改善箇所説明図

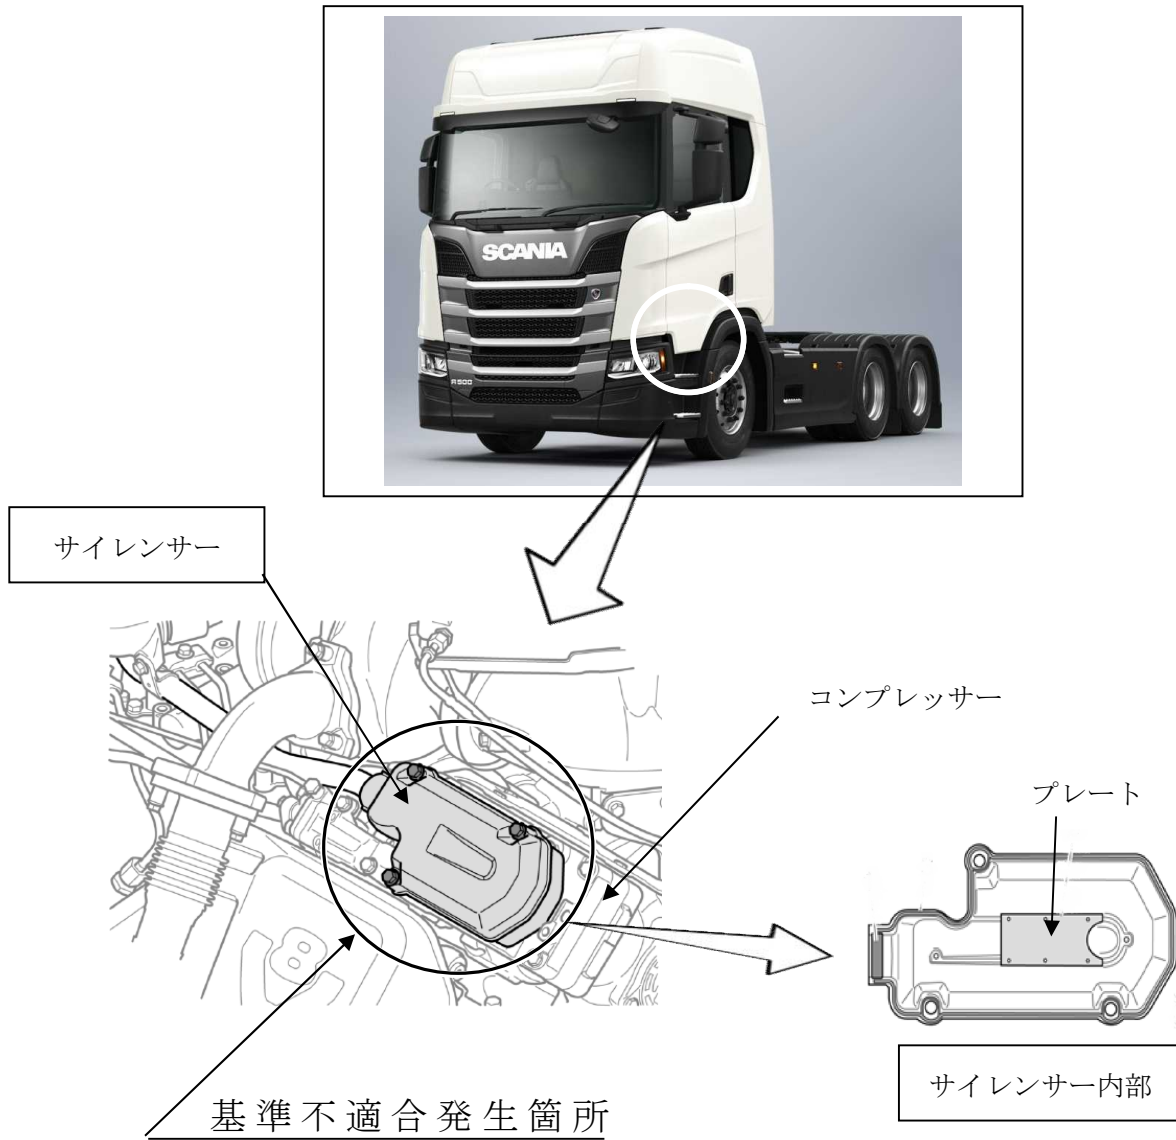
エンジンの動力により駆動されている圧縮空気用コンプレッサーの吸入側サイレンサー内部の整流プレートが強度が不足しているため、サイレンサー内の空気の流れによりプレートが振動し異音が発生する可能性がある。このまま使用を続けた場合、最終的にこのプレートが破損し破片がコンプレッサー内部に吸入され、コンプレッサーが損傷し、走行不能になる恐れがある。

全車両、サイレンサー内部にあるプレートを取り外す。
コンプレッサーが損傷している場合は新品に交換する。

識別：サイレンサー上面に白色ペイントを塗布する。
